Objet : Pré-consultation polygone éolien – Sceaux du Gâtinais (45)

OBIET : construction et exploitation d'un parc éolien dans le
département du Loiret (45).

Nom du projet : Projet éolien des Ormeaux

Cartographie des contraintes aéronautiques relatives au volume de protection de la procédure d'arrivée aux instruments RNAV GNSS en piste 25 de l'aérodrome d'Orléans-Bricy.

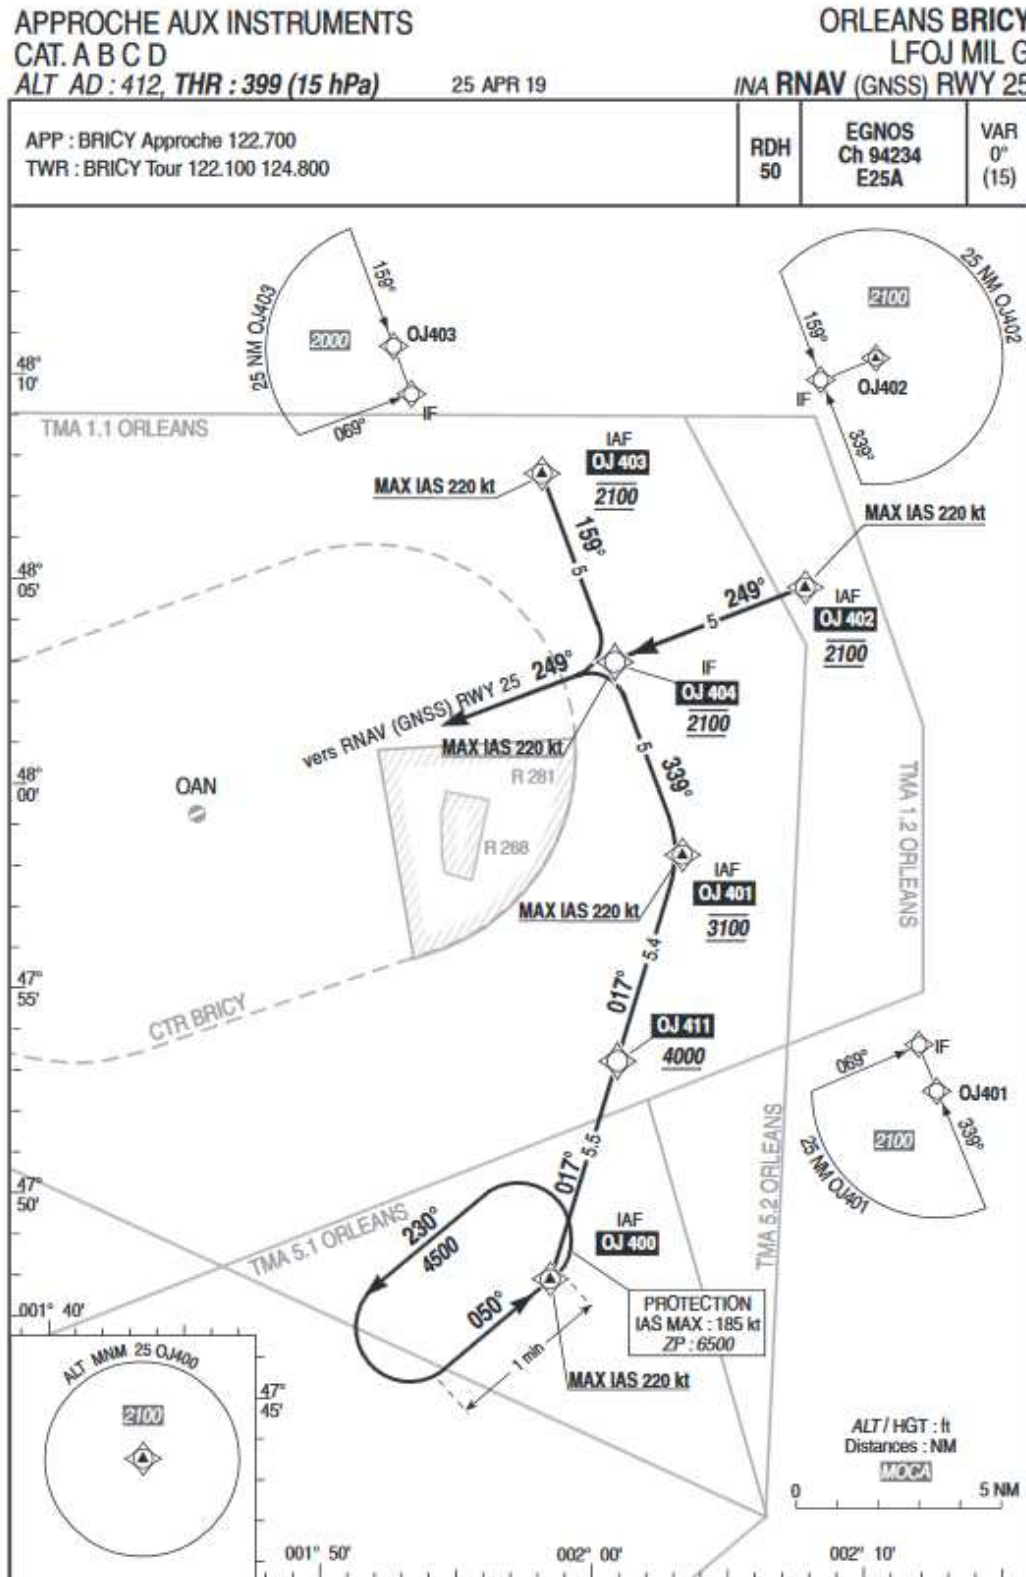
Cependant, le projet s'inscrit dans le volume de protection de la procédure d'arrivée aux instruments RNAV GNSS en piste 25 de l'aérodrome d'Orléans-Bricy.

Il interfère, en particulier, avec l'altitude d'arrivée en région terminale (TAA) du repère d'approche initiale (IAF) dénommé OJ402 d'une valeur de 2100 pieds, (environ 640 mètres) (Cf. annexe I).

Cette altitude a pour vocation d'assurer une marge minimale de franchissement de 300 mètres au-dessus des obstacles, situés à l'intérieur d'un arc de cercle défini par un rayon de 25 nautiques centré sur le repère d'approche initiale (IAF) considéré, ou à défaut d'IAF, sur le repère intermédiaire (IF), et

délimité par des lignes droites joignant les extrémités de l'arc à l'IF, ainsi que dans une zone tampon de 5 NM de large.

De ce fait, l'altitude sommitale des aérogénérateurs, pale haute à la verticale, est limitée à 340 mètres NGF.

ANNEXE II de la lettre n° 2574 /ARM/DSAÉ/DIRCAM/NP du 20 août 2021
Cartographie des contraintes radioélectriques relatives au faisceau hertzien des armées

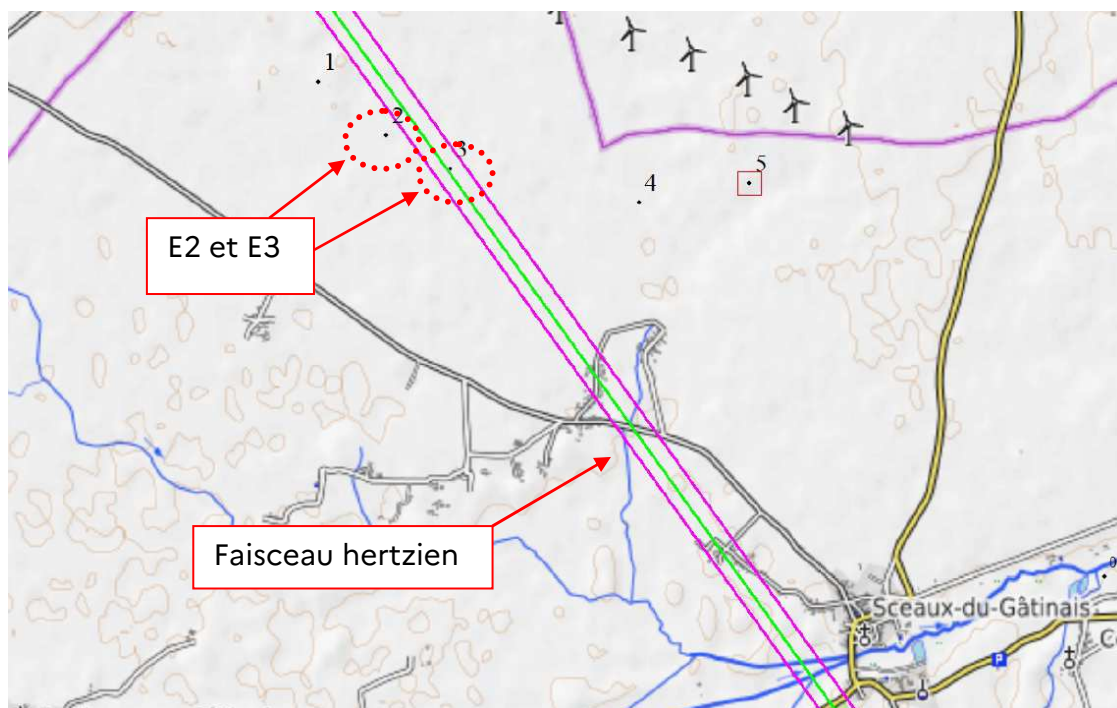
En effet, du point de vue des contraintes radioélectriques, les éoliennes E2 et E3 du projet impactent la servitude PT2 relative à un faisceau hertzien des forces armées créée par décret¹ en date du 27/12/1993 et publié au journal officiel. L'extrait de carte joint en annexe II précise les limites de la zone de protection du faisceau protégé de part et d'autre par une zone spéciale de dégagement d'une largeur 200 mètres à l'intérieur de laquelle l'implantation d'aérogénérateurs est proscrite, bout de pale inclus. Les obstacles ne doivent pas dépasser la

côte maximale de 140 mètres NGF au point le plus restrictif de la zone impactée. L'éolienne E3 se situe en totalité dans cette servitude et les pales de l'éolienne E2 viennent y interférer.

Par conséquent, j'ai l'honneur de vous informer qu'au titre de l'article R.244-1 du code de l'aviation civile, je donne mon autorisation uniquement pour la réalisation des éoliennes E1, E4 et E5 sous réserve que chaque éolienne soit équipée de balisages diurne et nocturne, en application de l'arrêté de référence f), conformément aux spécifications de l'arrêté de référence g).

Conformément aux dispositions de l'article R*26 du code des postes et des communications électroniques, je ne donne pas mon autorisation pour la réalisation des éoliennes E2 et E3.
